改善箇所説明図

高電圧バッテリーにおいて、不適切に製造されたバッテリーモジュールが内蔵されたものがある。そのため、バッテリーモジュールの内部短絡が発生し、最悪の場合、熱によるバッテリー異常が発生し、火災に至るおそれがある。

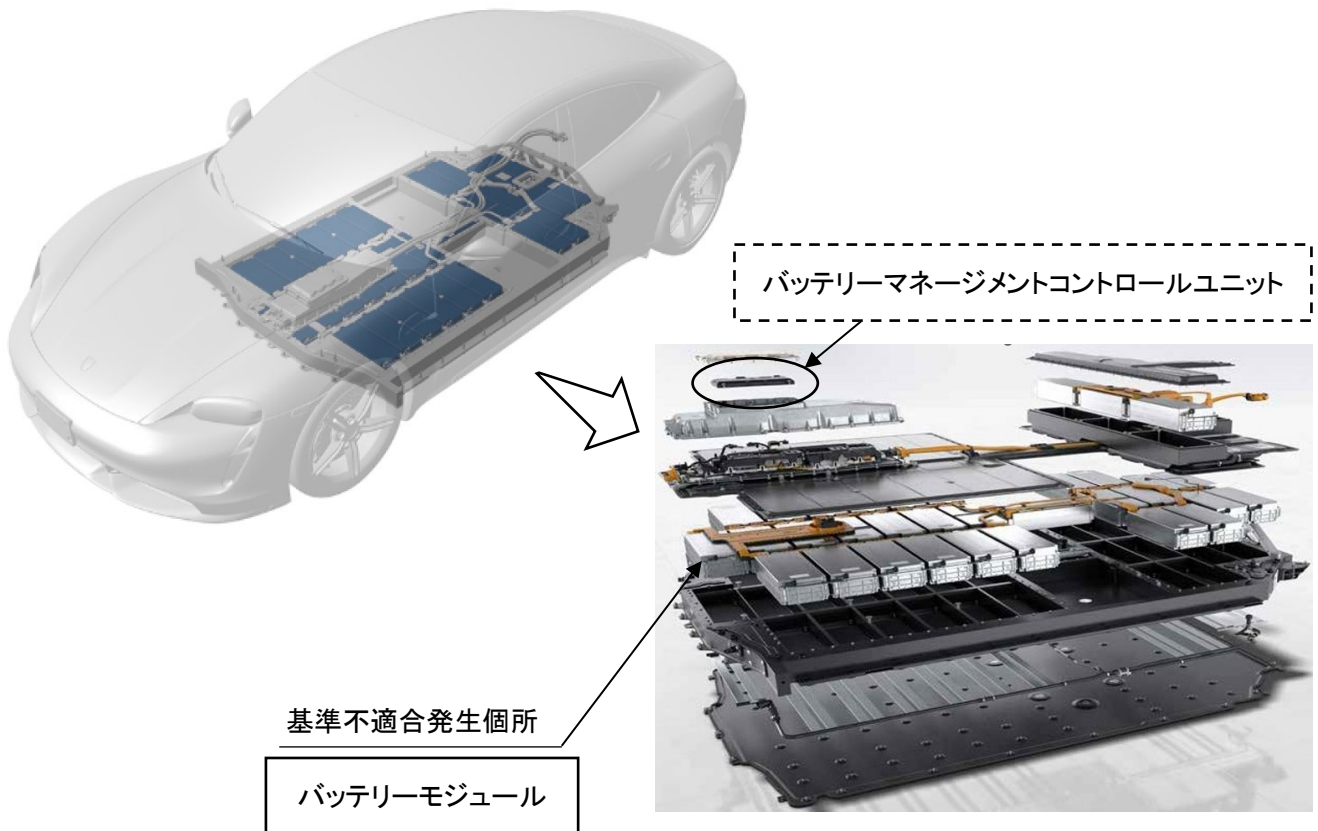
注: 内は良品と交換する部品を示す

内は対策プログラムをインストールする部品を示す

全車両、OTA または専用テスターで車両を点検し、異常が確認されたバッテリーモジュールは良品と交換する。また、車両自己診断機能を備えた対策プログラムを OTA または専用テスターによりインストールする。ただし、プログラムの準備に時間を要すことから、暫定措置として、ユーザーに対し定期的なバッテリーの点検入庫を要請するとともに、充電量を 80%までに制限するよう周知を行う。

識別: 改善済車両には車台番号打刻の 5 桁目の下に黄色ペイントを塗布する。
